Mission régionale d'autorité environnementale
ÎLE-DE-FRANCE

Avis délibéré
sur l'opération de construction d'une résidence hôtelière
et d'hébergements en co-living dans le cadre du projet de
réhabilitation de l'ancien parc d'attractions Mirapolis à
Courdimanche (95)

N° APJIF-2024-040
du 3/07/2024

Figure 7 : Périmètre des lots 1 et 2 sur la parcelle EZ03 (source : PC2 - Plan masse, p. 2)

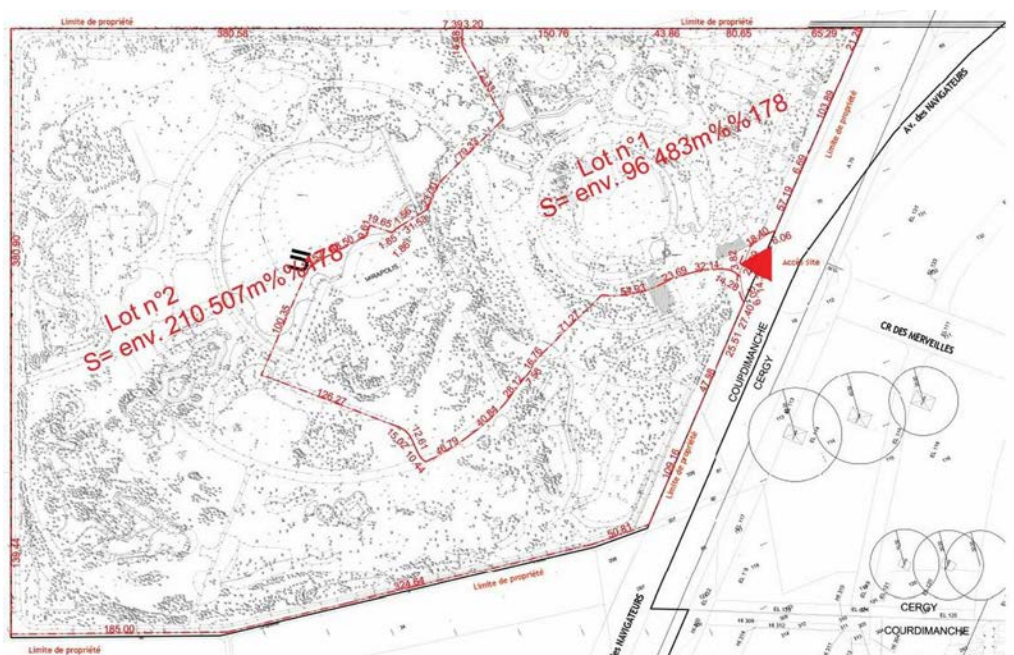
Comme évoqué dès la présentation du projet, l'Autorité environnementale souligne que la superficie de 9,6 ha indiquée dans la demande de SNC Cergy correspond au premier lot d'un projet d'aménagement plus étendu, dont les caractéristiques ne sont pas présentées dans l'étude d'impact. Le lot 1 ne représente ainsi qu'une partie de la parcelle EZ03 d'une trentaine d'hectares sur laquelle il est implanté et résulte d'un découpage théorique qui n'est pas cohérent avec les fonctionnalités de l'aménagement touristique. Ainsi, la pièce « PC 2 – Plan de masse » du permis de construire indique le périmètre d'un deuxième lot « Lot n° 2 » sur la parcelle EZ03 (voir figures 2 et 7).

(4) L'Autorité environnementale recommande de compléter le dossier en indiquant les caractéristiques du projet d'ensemble du réaménagement et en prenant en considération l'impact de l'ensemble des composantes et étapes nécessaires à la réalisation du projet global (lot 1 et 2) conformément à l'article L.122-1 du code de l'environnement.

Figure 10 : Périmètres des zones humides sur l'aire d'étude globale (critère de la végétation et pédologique) (source : étude d'impact, p. 74)

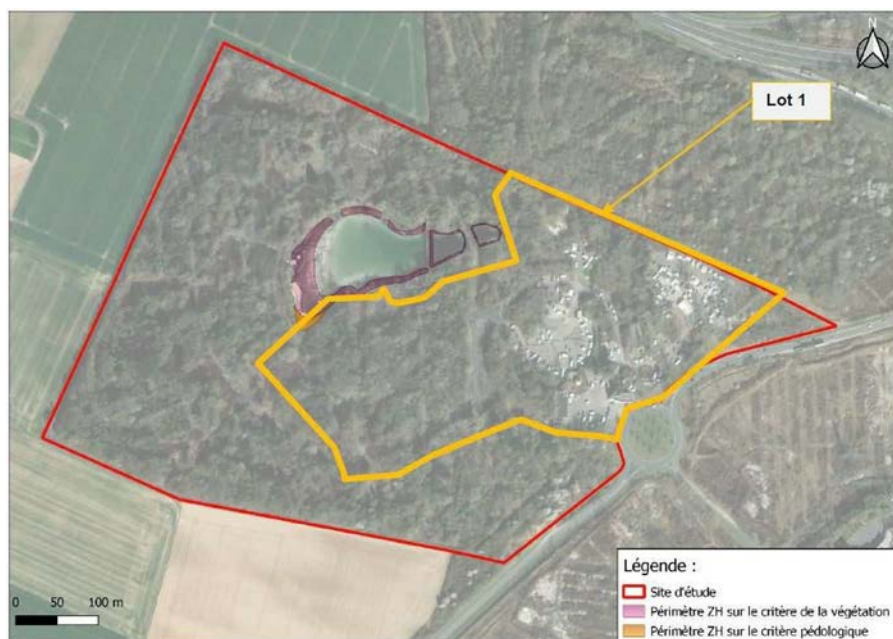
Un diagnostic a été réalisé à l'échelle de l'ensemble du projet. Il conclut à l'existence de grève exondée, habitat qui possède un statut de zone humide selon le tableau B de l'Annexe II de l'arrêté du 24 juin 2008. La totalité de cette zone représente une superficie de 5 400 m² à l'échelle de l'aire d'étude du projet d'ensemble. De plus, une zone de 450 m² a présenté des traces d'hydromorphies faibles à modérées permettant de les associer à une

catégorie typique de zone humide (voir figure 10). L'étude sur les zones humides doit être complétée. Les essais pédologiques ont été réalisés en juin 2023 alors que pour bien apprécier l'hydromorphie des sols elles auraient dû intervenir à la fin de l'hiver et au début du printemps.

Pour l'Autorité environnementale, eu égard à sa biodiversité et à l'habitat qu'elle offre, la zone humide de 450 m² doit tout de même être prise en compte au sein de l'évaluation environnementale et les incidences de l'opération sur cette zone doivent être analysés. L'étude d'impact indique que « l'aménagement de la berge du plan d'eau dans le cadre de projet de l'ancien parc Mirapolis permettra de créer de la zone humide de meilleure qualité écologique intégrée à l'aménagement des berges » (p. 289). Cependant le dossier n'explique pas comment ce résultat sera obtenu.

- compléter le diagnostic sur l'identification de zones humides en réalisant les essais pédologiques au cours d'une période permettant une bonne appréciation de l'hydromorphie des sols,
- définir des mesures d'évitement, de réduction et, à défaut, de compensation adaptées, permettant de limiter les impacts de l'opération sur la zone humide de 450 m² présente aux abords du lot 1.

Figure 13 : Schéma conceptuel permettant de visualiser les différentes possibilités d'exposition aux pollutions au regard des activités et des usages constatés (source : étude d'impact, p. 770)

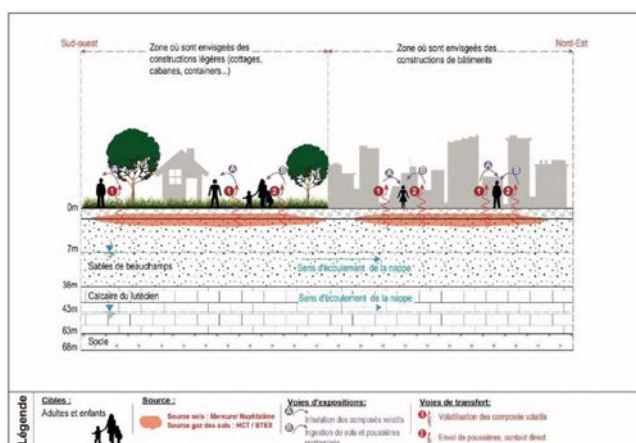
À l'aplomb des zones non recouvertes, les voies d'exposition à considérer sont l'inhalation de composés volatils issus du milieu souterrain, l'inhalation de poussières, l'ingestion de sols et poussières contenant des polluants et l'ingestion de végétaux cultivés sur site (voir figure 14).

- « de valider, par des investigations complémentaires que les zones de sols présentant un impact présentent bien un caractère ponctuel ;
- de réaliser une nouvelle campagne de gaz du sol sur les 14 piézajirs implantés ;
- de réaliser une évaluation quantitative des risques sanitaires (EQRS) une fois que le projet aura été défini afin de vérifier la nécessité ou non de mettre en œuvre des dispositions constructives simples (vide de construction sous les structures légères par exemple) ;
- d'assurer une traçabilité des matériaux en cas d'excavation et d'élimination en filières extérieures par un bureau d'étude certifié, notamment au droit la zone où sont envisagées des constructions de bâtiment » (p. 311).

- conditionner l'implantation de nouveaux usages résidentiels ou d'établissements recevant du public aux résultats des diagnostics complémentaires et définir des mesures de gestion de la pollution,
- confirmer la compatibilité du sol avec les usages prévus, en s'appuyant sur la réalisation d'une analyse des risques résiduels (ARR) et sur une évaluation quantitative des risques sanitaires (EQRS),
- prévoir la réalisation de mesures de suivi post-travaux pour s'assurer de l'absence de pollution résiduelle et définir des mesures correctives à mettre en œuvre le cas échéant.
